ハイパワーアンプにリモコンマイク(5局)を使用する場合の接続について (リレーボックスWR-905A生産中止に伴う代替方法)

パナソニックシステムネットワークス(株)
AVシステムビジネスユニット サウンド事業推進部

■ 接続例

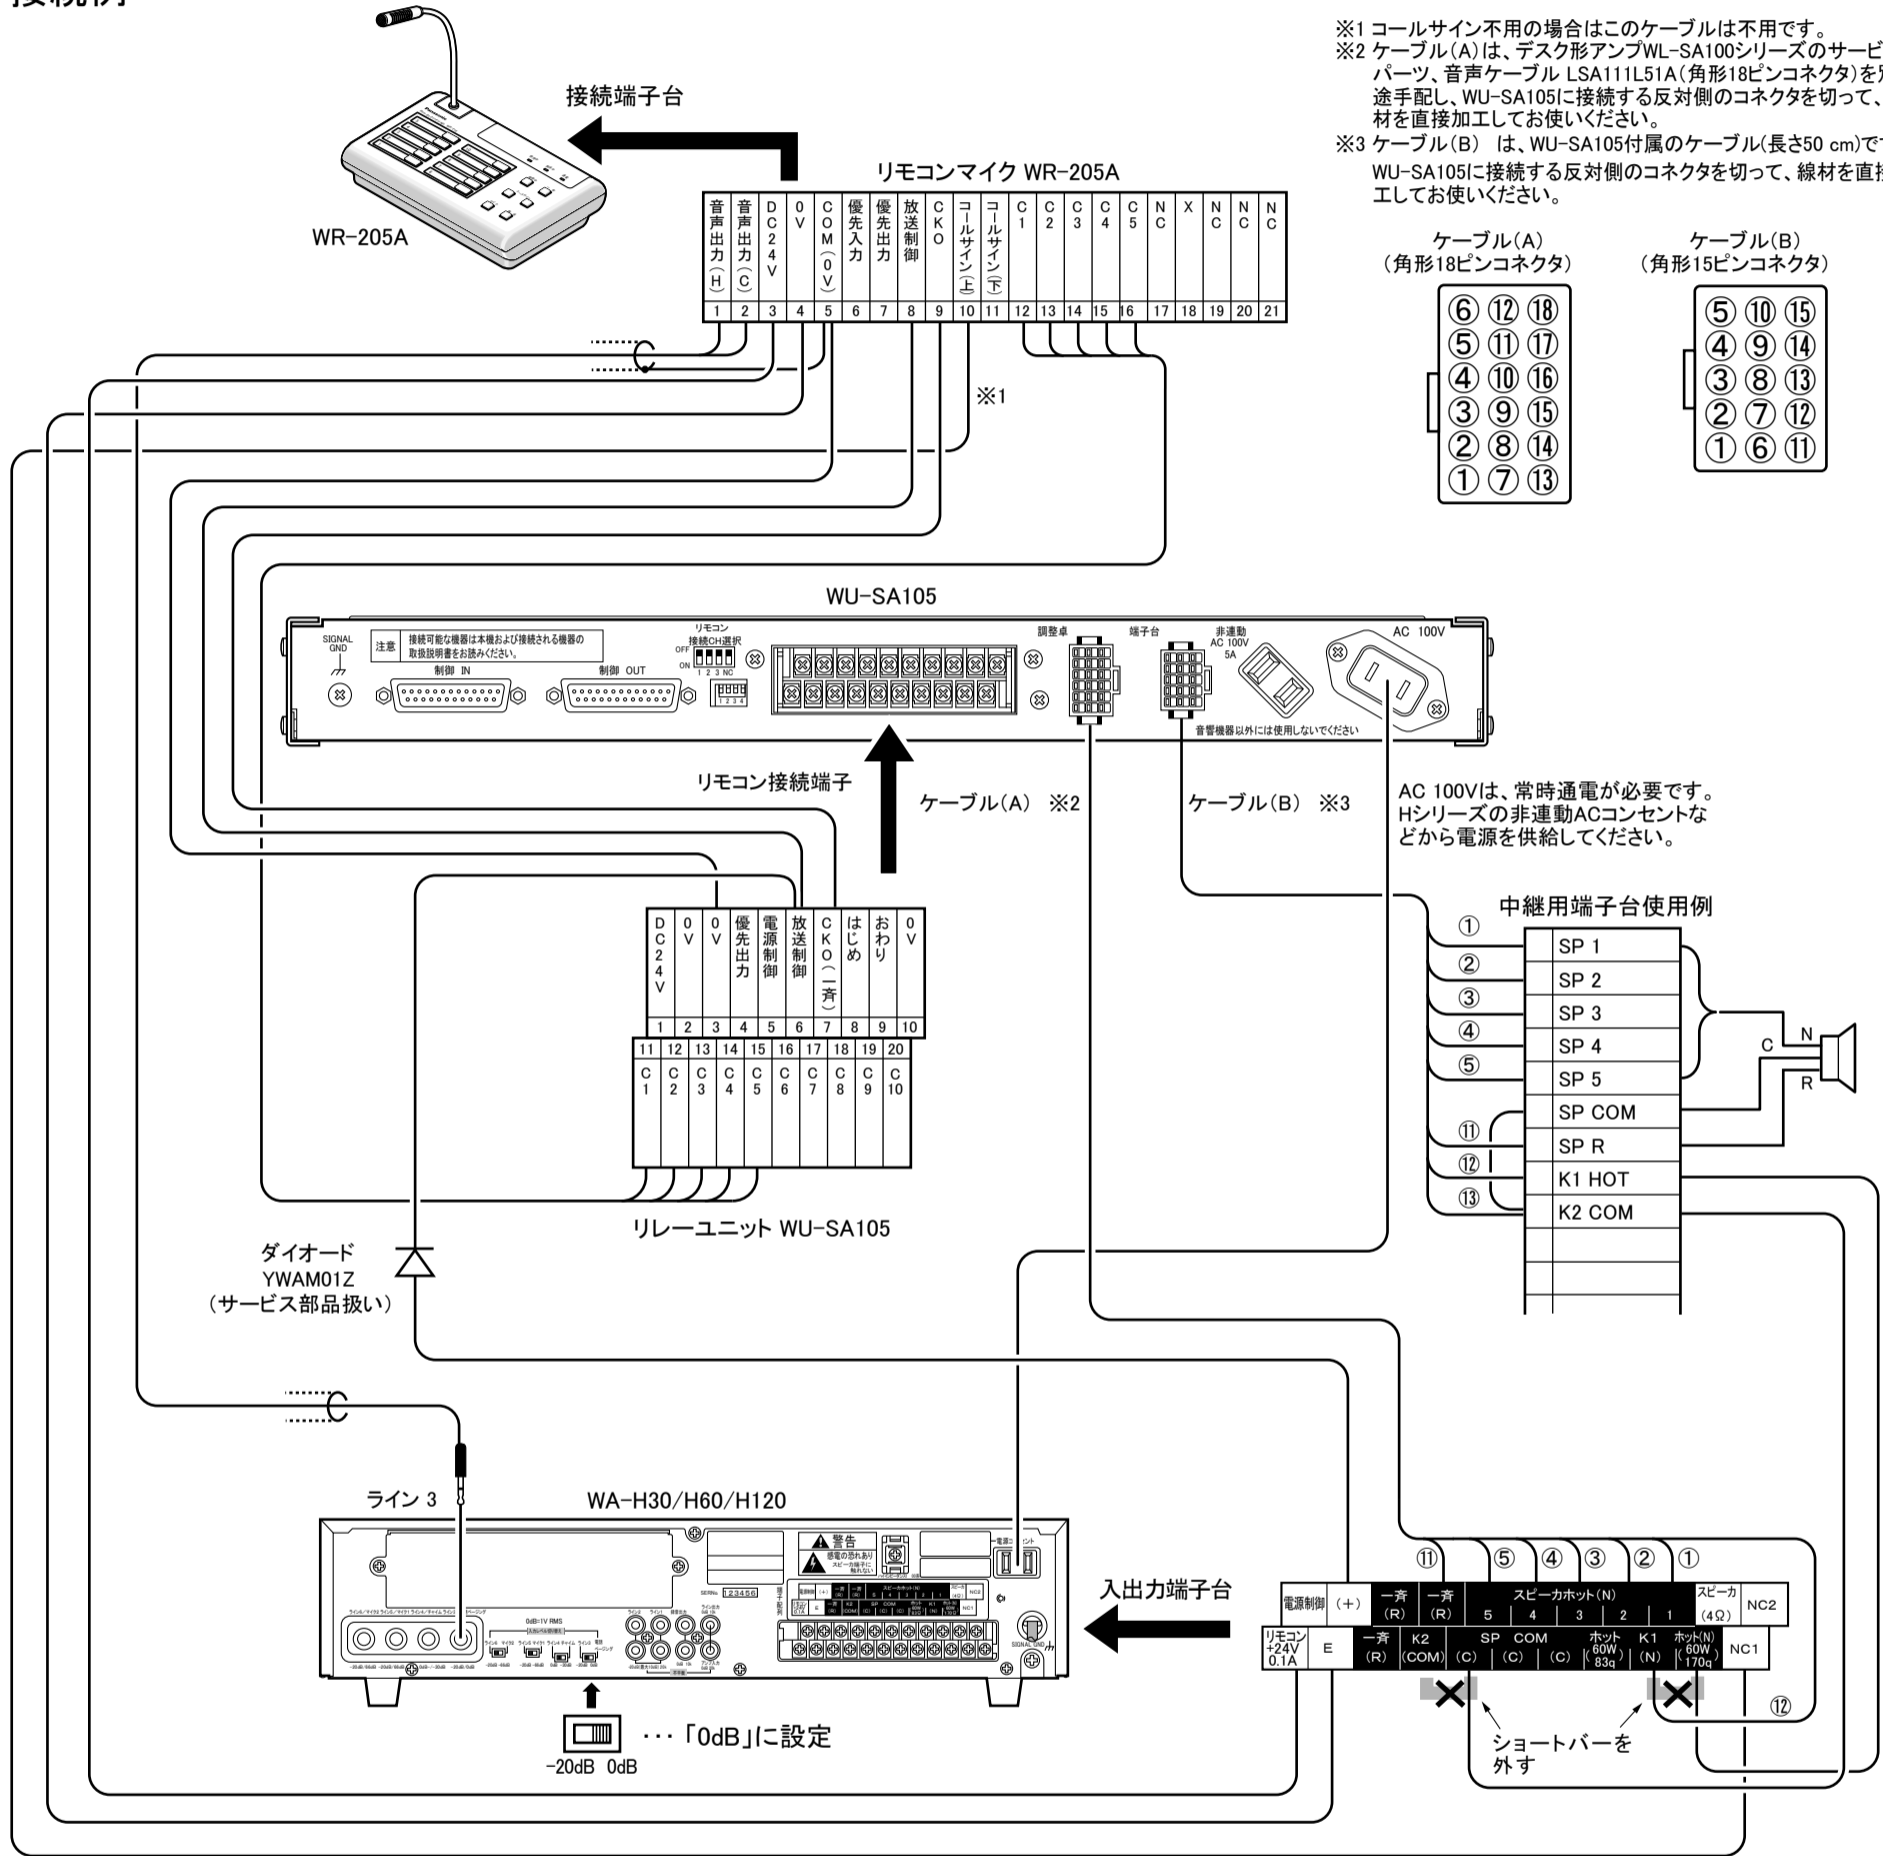
- ・ハイパワーアンプHシリーズにリモコンマイクWR-205Aを使用する場合の接続方法をご説明します。
- ・従来リレーボックスWR-905Aの使用を推奨していましたが、生産中止となったため、代替としてデスク形アンプWL-SA100シリーズのリレーユニットWU-SA105を使用したシステムです。

- ・リレー部品の手配が不要です。(リレー内蔵済)
- ・一部に特殊コネクタを使用しているため、ケーブル手配(サービスパーツ)および線材加工が必要になります。
- ・リレーユニットWU-SA105は、コールサインを内蔵していないため、ハイパワーアンプにコールサインユニットWU-Z05Aを別途追加し、リモコンマイクWR-205Aからコールサインを鳴らしてください。この場合、コールサイン制御ケーブルの追加も必要です。
- ・リレーユニットには音声入力はありません。
リモコンマイクの音声出力は直接ハイパワーアンプへ入力してください。
- ・リモコンマイクからハイパワーアンプの電源制御ができます。
(制御用のケーブル接続とダイオードYWAM01Zが必要です)
- ・ハイパワーアンプからリレーユニットの電源制御はできません。
(リレーユニットは常時AC100Vの供給が必要です)
